Dodatek č. 1

Smluvní strany tímto prohlašují, že dne 18.05.2020 uzavřeli smlouvu o dílo, jejímž předmětem je provedení stavebních prací na veřejné zakázce s názvem: „**BESIP – II/279 Horní Bousov, úprava vjezdu do obce a VDZ**“ (dál jen „**Smlouva o dílo**“). Na základě dohody smluvních stran a ve vazbě na čl. XV. odst. 14.1 Smlouvy o dílo, uzavírají smluvní strany tento dodatek č. 1 ke Smlouvě o dílo (dále jen „**Dodatek č. 1**“).

Změnový list

Díličí změna 1: Změna zhotovení krajnice

Geodetické zaměření vrstev vozovky

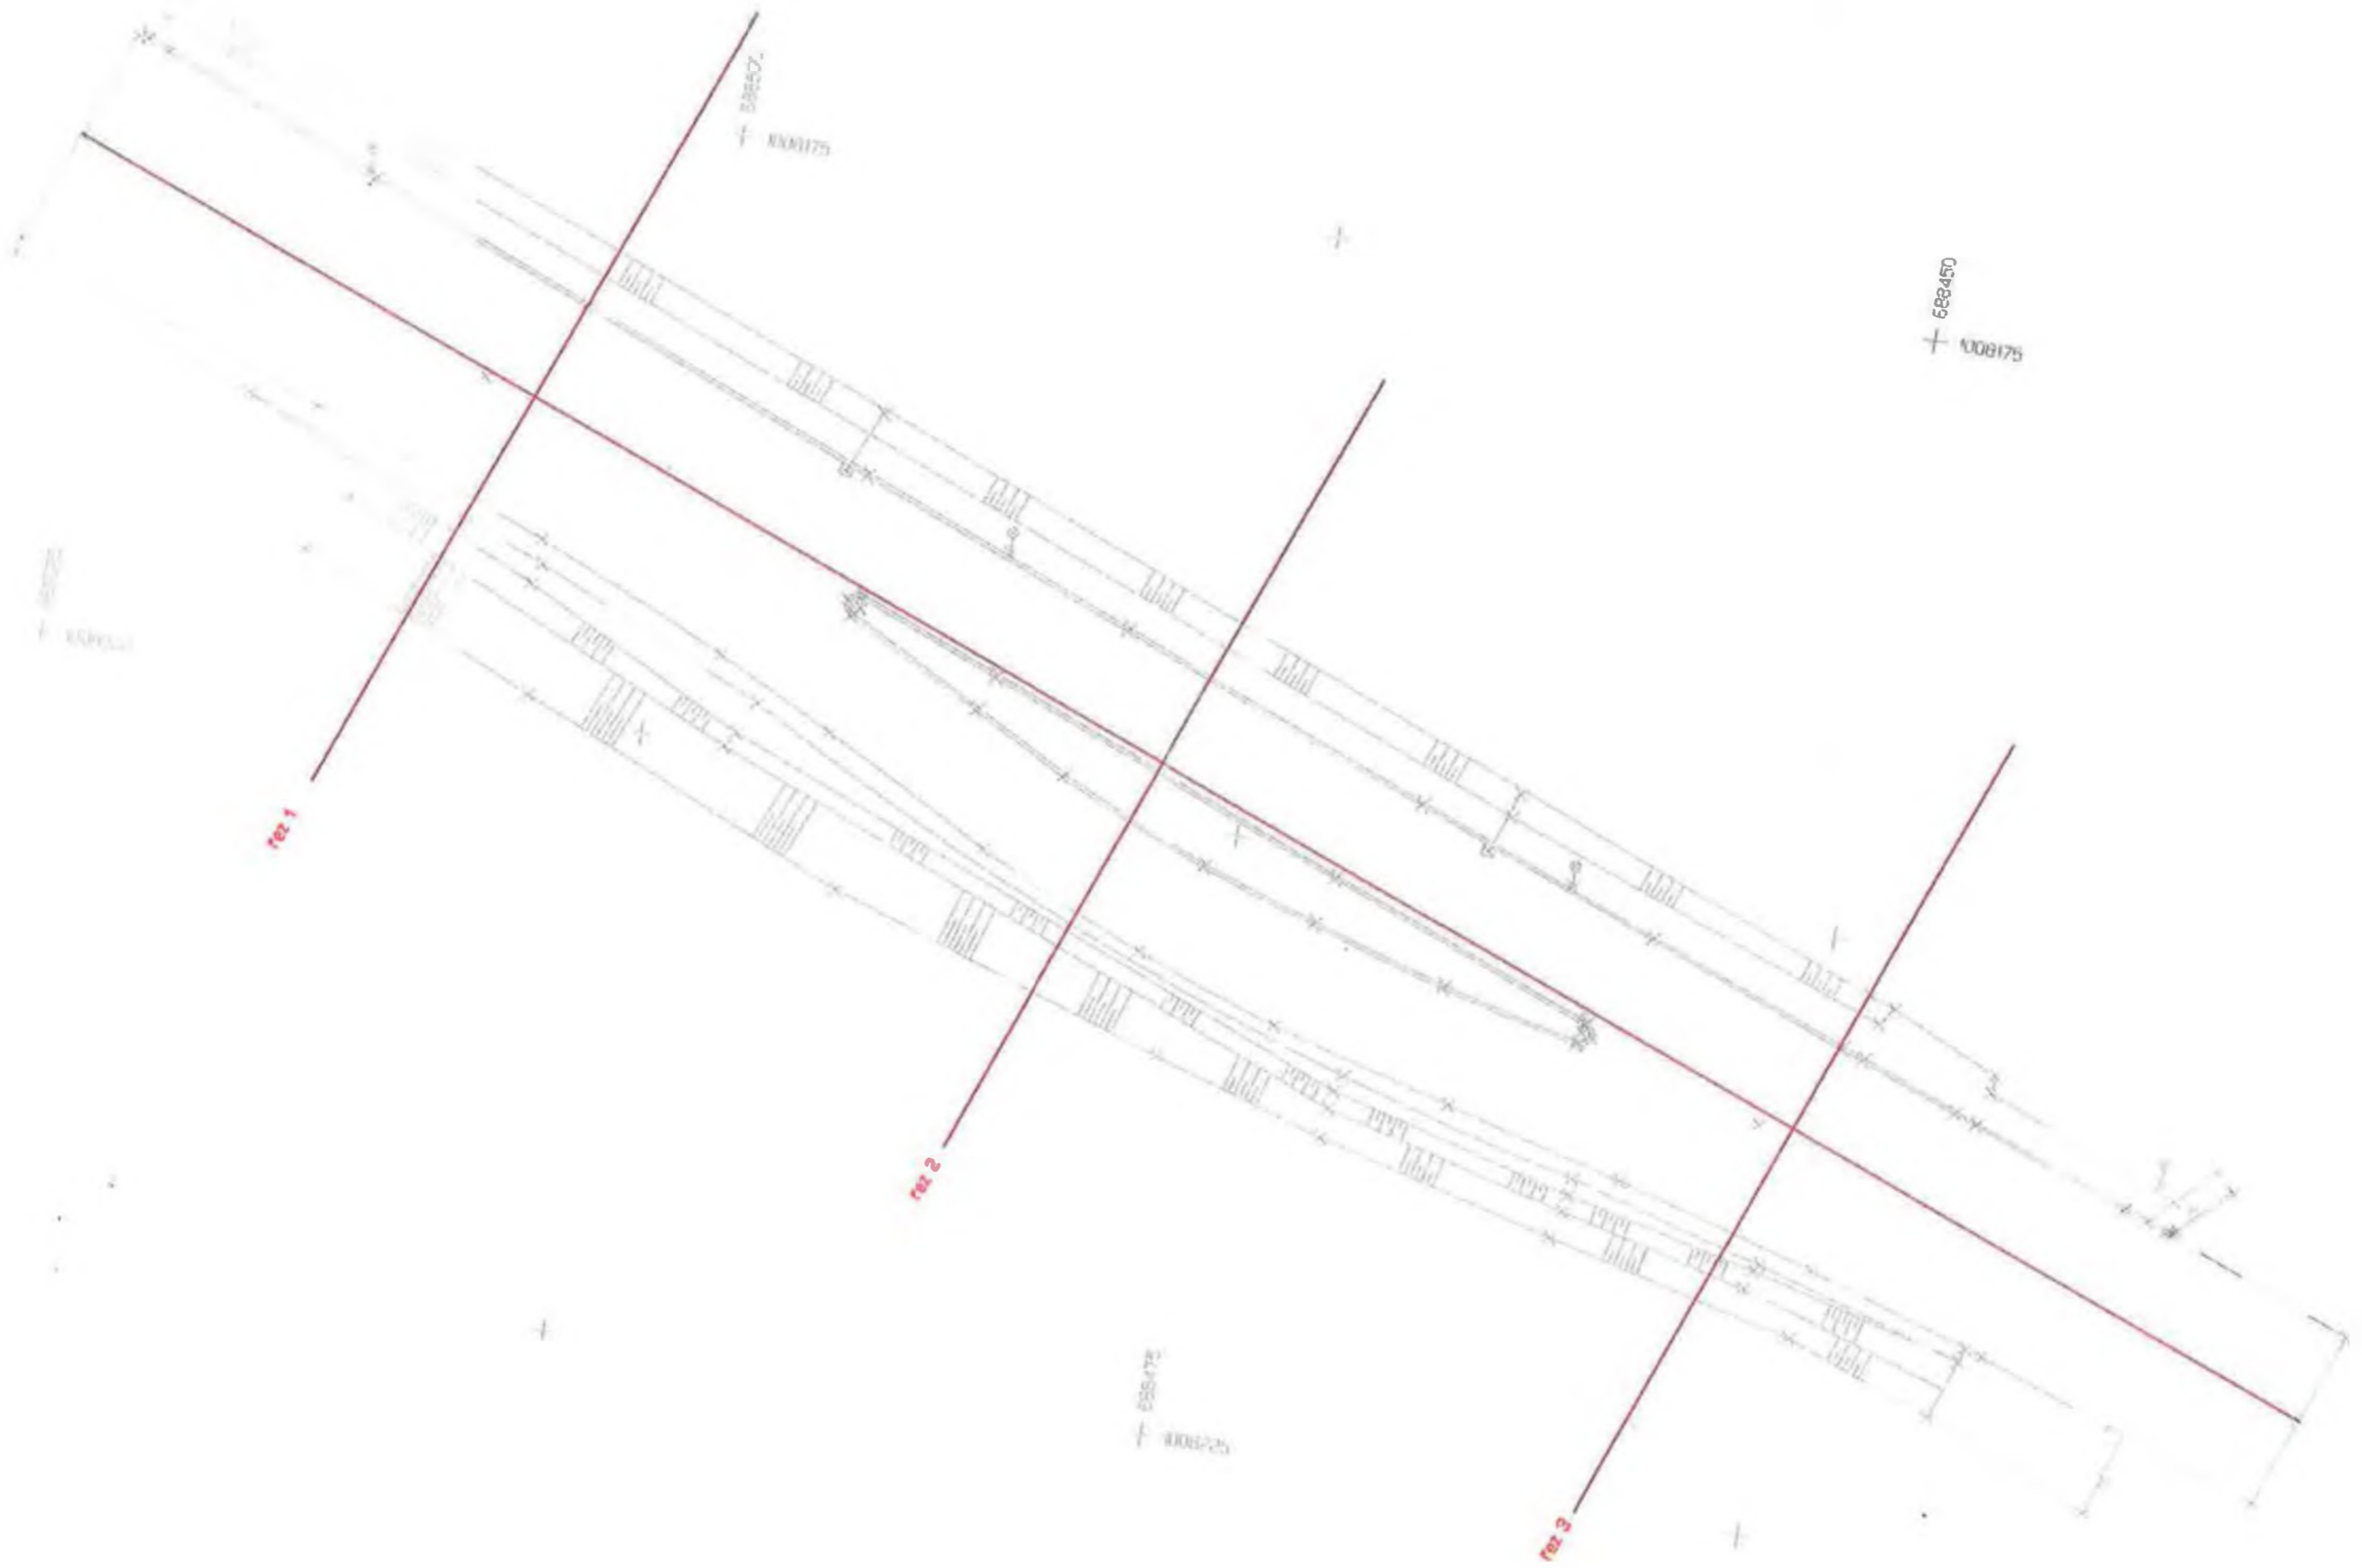
ŘEZ 1	konstrukce	měřená výška	rozdíl	
levá	SMA	291,195	0,036	
	ACL 16	291,159	0,062	
	ALP 16	291,097	0,051	
	ŠD 0-63	291,046	0,312	
	ŠD 0-63	290,734	0,286	
	Opuka	290,448	0,960	
	plan	289,488

Geodetické zaměření vrstev vozovky				
ŘEZ 2	konstrukce	měřená výška	rozdíl	
levá	SMA	289,933	0,038	
	ACL 16	289,895	0,059	
	ALP 16	289,836	0,048	
	ŠD 0-63	289,788	0,315	
	ŠD 0-63	289,473	0,317	
	Opuka	289,156	0,985	
	plan	288,171

Geodetické zaměření vrstev vozovky				
ŘEZ 3	konstrukce	měřená výška	rozdíl	
levá	SMA	288,423	0,041	
	ACL 16	288,382	0,055	
	ALP 16	288,327	0,049	
	ŠD 0-63	288,278	0,312	
	ŠD 0-63	287,966	0,284	
	Opuka	287,682	0,993	
	plan	286,689

Statická zatěžovací zkouška podle ČSN 72 1006 - příloha A

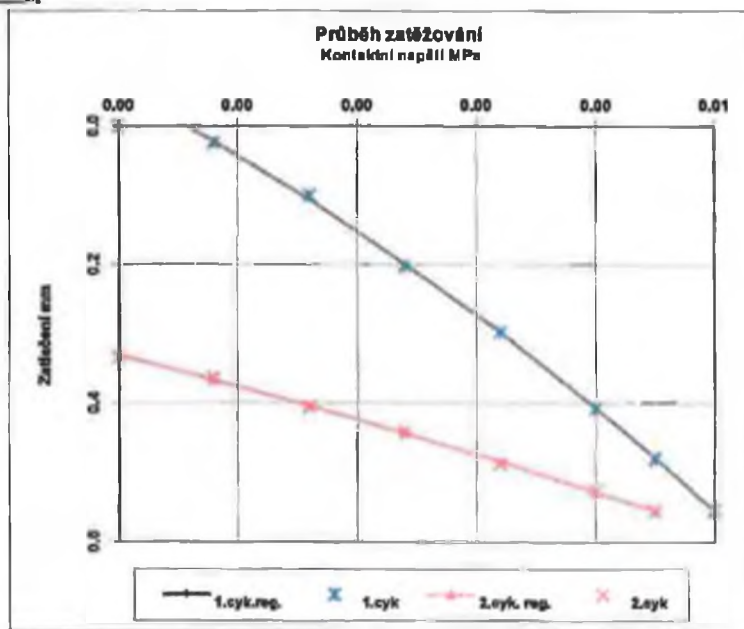
Hodnoty (MPa)	stanovené	požadované
E_{def1}	18,5	
E_{def2}	45,4	min. 45,0
E_{def2} / E_{def1}	2,46	max. 2,5
